Departamento de Estradas de Rodagem do Distrito Federal - DER/DF

Comissão Permanente de Licitações do Pregão N.º 90021/2024 UASG: 926120

Objeto: 1.1. O objeto da presente licitação é o registro de preço para aquisição de dispositivos de sinalização viária, conforme condições, quantidades e exigências estabelecidas neste Edital e seus anexos.

IMPUGNAÇÃO

Imagem 2 : Coordenadas Cromática da cor do cone - NORMA ABNT NBR 15071:2022 página 02 e 03.

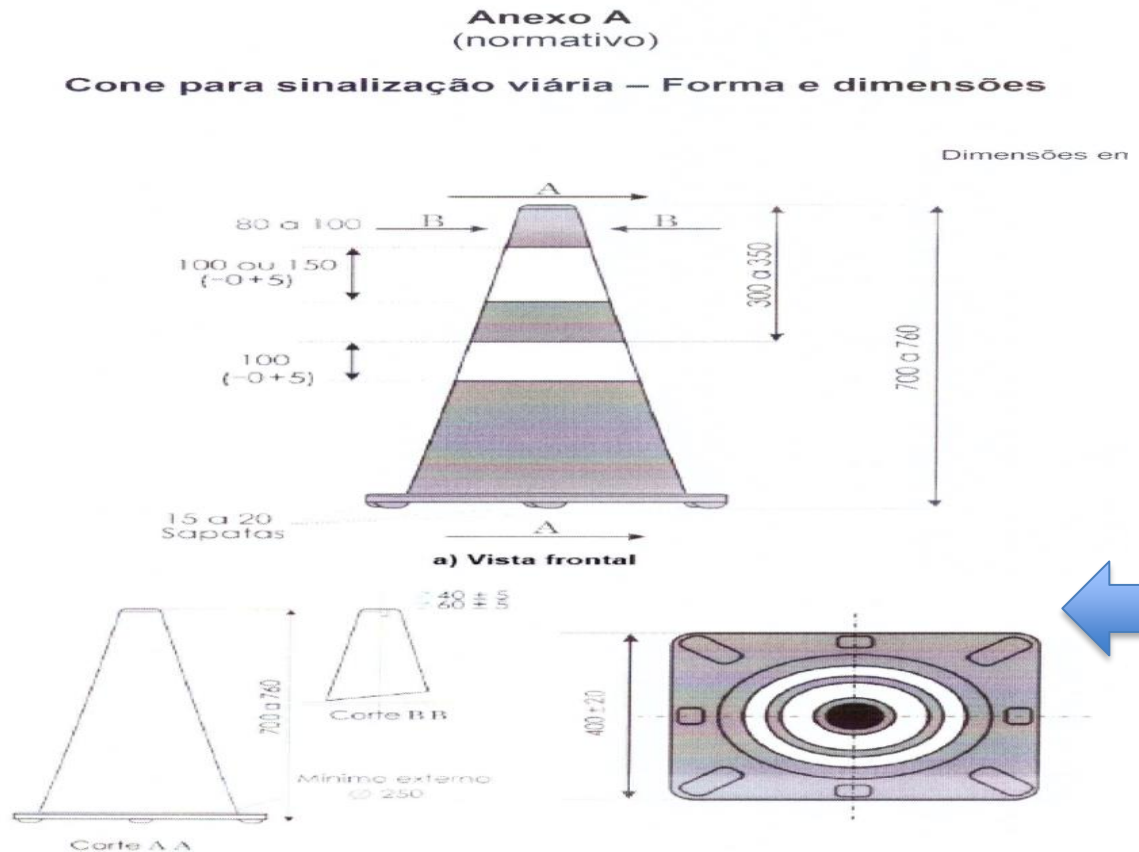
Importante salientar que, se houvesse disposição a respeito desse quesito, haveria um processo para que no momento da confecção do laudo, pudesse ser mensurado a capacidade da fluorescência do produto, como podemos ver nas coordenadas que a norma dispõe sobre a cor do produto e suas variações:

Sendo assim, podemos observar que não se trata de uma característica que a norma padroniza, sendo necessário que esse requisito seja revisto quanto a solicitação da cor, para que dessa forma seja entregue produto de acordo com o que a norma determina.

Reafirmamos dessa forma, que a norma ABNT NBR nº 15.071/22 não contempla o requisito **fluorescente** para a confecção/fabricação de cones, portanto, caso ainda seja necessário a permanência do requisito indicado, será necessário que seja definido os padrões, normas e critérios a serem seguidos.

Legenda imagem nº 03: página 16, norma ABNT NBR 15071:2022

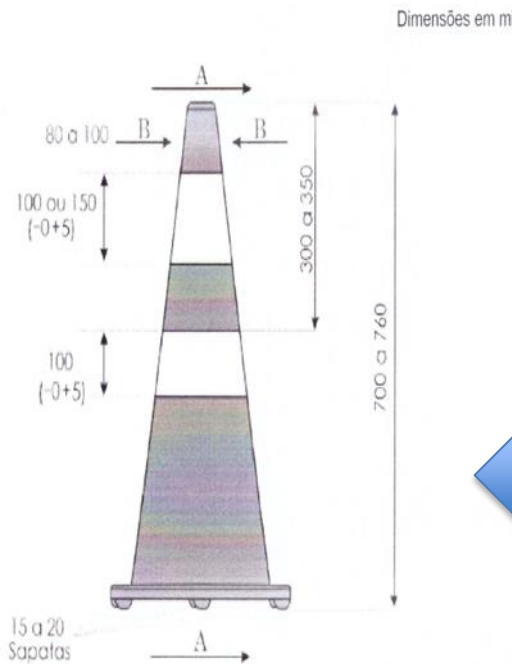
Como podemos visualizar na imagem 03 a variação em relação a largura da base vai de 40 x 40, com variação de +/-2mm, não podendo restringir as dimensões fixando apenas 390mm (+/- 5 mm) conforme faz constar o descritivo, sendo assim é necessário que seja **REGULARIZADO** o seguinte edital para que assim sejam extintas todas as **VIOLAÇÕES** a norma, e haja as abrangências de variações aceitas por ela.

Imagem 06: Forma e dimensões do cone de sinalização - NORMA ABNT NBR 15071:2022
página 04.

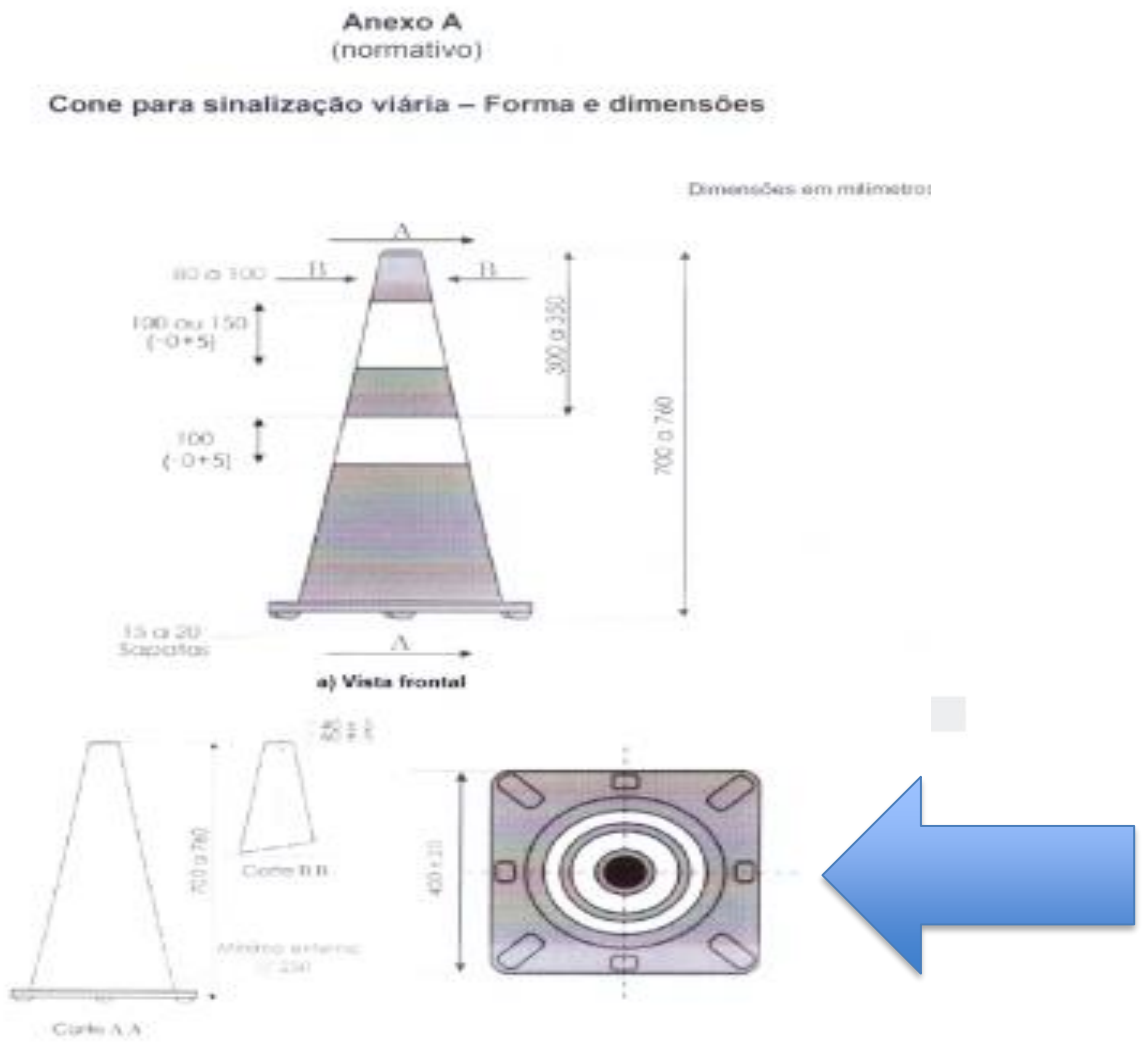
Conforme já foi mencionado anteriormente, o edital solicita que o produto cone de sinalização obedeça às normas ABNT NBR 15.071/22 E 14.644/21, e se adentrarmos na norma, especificamente em sua cláusula 4.3, podemos encontrar as diretrizes que dispõem a respeito da forma e dimensão ao qual o próprio cone de sinalização deve atender:

Como podemos observar na imagem acima, o Anexo A vista B estipulados pela norma, não faz nenhuma referência para “REBAIXO CÔNCAVO”, porém é considerado como uma possível personalização, porém é importante mencionar que por não haver qualquer menção em norma, essa fenda teria um custo elevado, se realizada no momento do processo de fabricação, conforme solicitado em edital.

Imagem 07: ANEXO A - NORMA ABNT NBR 15071:2022 página 10.

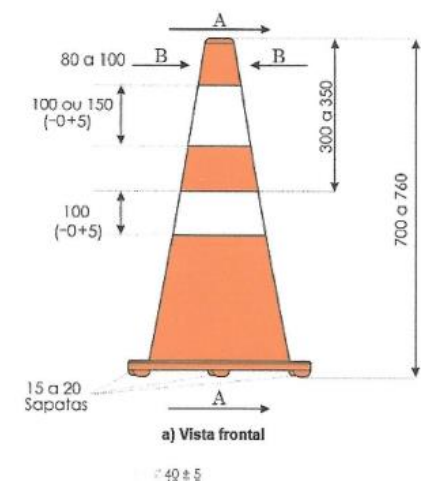
Porque no momento da injeção do cone de sinalização, é utilizado um molde que não necessariamente possua uma fenda, uma vez que, a própria fenda poderá ser realizada junto a peça cônica, após a injeção do produto, e atendendo as especificações do descritivo, devendo dessa forma ser **RETIRADO DO DESCRITIVO** uma solicitação que indica como o processo fabril deve seguir, pois cabe ao fabricante escolher e atender o que a norma indica, e ademais encontrar a melhor forma de atender as especificações que órgão solicita.

É necessário que, como solicitado no descritivo, o produto seja aplicado de acordo com as normas solicitadas dentro dele, devendo desse modo ampliar as características, para apenas atender ao cone de sinalização que contém fendas de acordo com as medidas indicadas, e **RETIRAR qualquer informação que direcione ou**

até mesmo DIMINUA O CARATER COMPETITIVO DA LICITAÇÃO quando se solicita a personalização do rebaixo viola a norma e a estrutura geométrica do produto, por requerer processo de fabricação específico para realizar personalização que não enseja essa especificação, por se tratar de uma personalização simples pós injeção do produto, não sendo necessário um alto investimento por esse motivo.
